## Project Fietsbrug Ardoyen

Met deze brief wenst de stad een officieel standpunt te geven op het voorkeursscenario, door AWW voorgesteld op de projectstuurgroep van 18/05/2022. Tijdens de stuurgroep kon de stad niet akkoord gaan met de inname van oppervlakte en het rooien van bomen in het RUP Groen. Vooral de inname van de noordelijke zone die volgens het voorstel gepaard zou gaan met het kappen van heel wat bomen is niet aanvaardbaar.

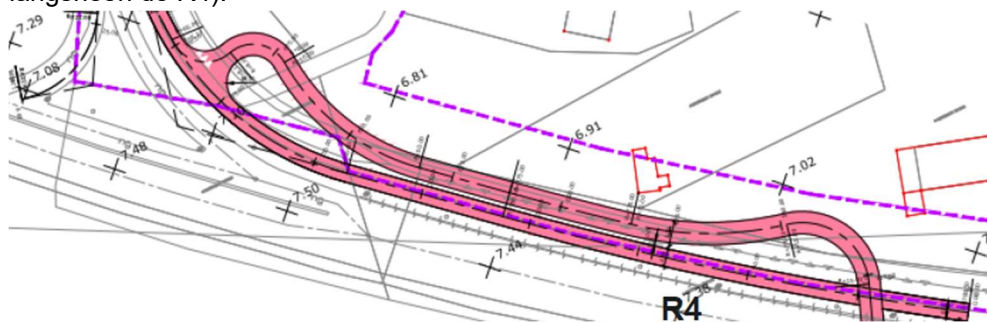
- Het volledige fietspad aan de oostzijde van het complex en aan de oostzijde van de N60 wordt verbreed tot dubbelrichtingsfietspad van min. 4 m breed, afgescheiden van de R4. Die verbreding kan uitgevoerd worden door te werken met een keermuur in (de talud van) de gracht. Dit betekent dat hierdoor, lokaal aan het op- en afrittencomplex, **geen bomen geroid** moeten worden en dat het merendeel van de gracht behouden kan worden ivf waterafvoer (zie bijlage).

- Op vraag van de stad, werd door AWW al een snelle eerste intekening van dit dubbelrichtingsfietspad en de keermuur uitgewerkt (zie bijlage). Daarbij werd rekening gehouden met een werfzone van ongeveer 5 m, wat min of meer overeenkomt met de bestaande gracht.

- Vanuit de stad werd aangevuld dat de berm van 1 m tussen fietspad en keermuur niet nodig is en geschrapt kan worden, dat de bomen op de grens met de werfzone best worden omschreven als 'te behouden' en dat de grote eik (op het plan foutief aangegeven als diameter 0,25) behouden kan worden op voorwaarde dat de gracht daar tijdelijk ingebuisd wordt en met rijplaten bedekt om de druk van machines te verdelen.

- In alle gevallen dient omzichtig te werk worden gegaan in de buurt van de bestaande bomen.

### Aantakking fietsbrug

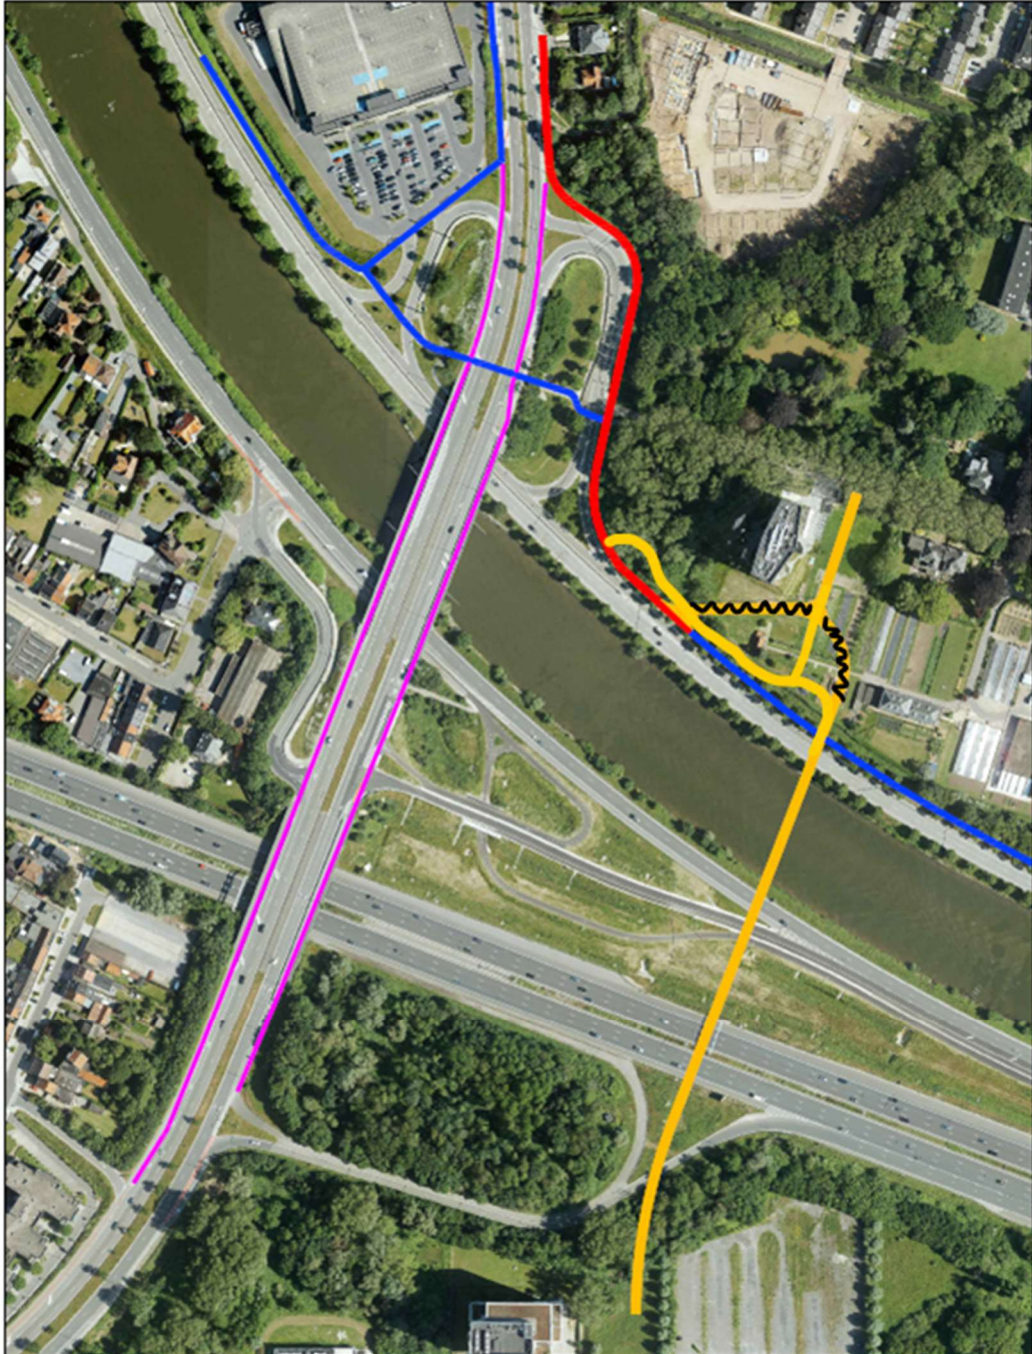
- Aanleg van de nieuwe fietsbrug als eenvoudige opgelegde brugdelen met grote overspanning tussen twee brughoofden. Deze brughoofden vormen onderdeel van de bestaande en te versterken landschappen van campus Ardoyen (zuidelijke aanlanding) en campus De Deyne (noordelijk aanlanding).

- Het noordelijke brughoofd is wellicht niet uitvoerbaar als een brughoofd met grondlichaam. De benodigde grondinnames zouden veel impact hebben op het functioneren van de campus De Deynesite. Binnen de korte tijdspanne zijn omvangrijke verwervingen daar wellicht niet mogelijk. De noordelijke landing met bocht  $r=15m$  zoals voorgesteld in de twee alternatieven op de projectstuurgroep is een aanvaardbaar alternatief. De noordelijk aansluiting kan dan uitgevoerd worden met pijlers en wordt voorzien van twee fietstakken: een hoofdtak richting R4 met bocht (minimaal straal  $r=15$  noodzakelijk voor fietsveiligheid en fietscomfort gezien de vele gebruikers) en voorzien voor een (later uit te voeren) zijtak richting studententoren, De Deyne, Nieuw Gent, .... Om het noordelijke brughoofd aan te leggen moeten wel **enkele bomen geroid worden** (beperkte waarde, laanbomen langsheen de R4).

- Er is uiteraard ook een centraal steunpunt met ook fietsshelling om aan te sluiten op de R4 zuid, maar dat wordt – t.b.v. de overzichtelijkheid - op bovenstaand schema niet weergegeven.

- De zijtak richting studententoren kan in een latere fase aangelegd worden, op voorwaarde dat de nodige pijlers hiervoor al voorzien worden bij de aanleg van de brug.

- Voor de realisatie van de noordelijke landing (inclusief zijtak) zal grondverwerving nodig zijn van gronden van de 'Broeders van Liefde'. Hier werden nog geen formele gesprekken over gevoerd, maar het idee van een aftakking richting campus De Deyne – en bij uitbreiding Nieuw Gent – werd reeds afgetoetst in de marge van een ander overleg ronde de overdracht van de gronden binnen hun campus.

- Aan beide zijden bovenop de huidige brug van de N60, is het nodig om enkele bestaande fietspaden te schrappen zodat er geen oneigenlijk fietsverkeer meer is over de brug.
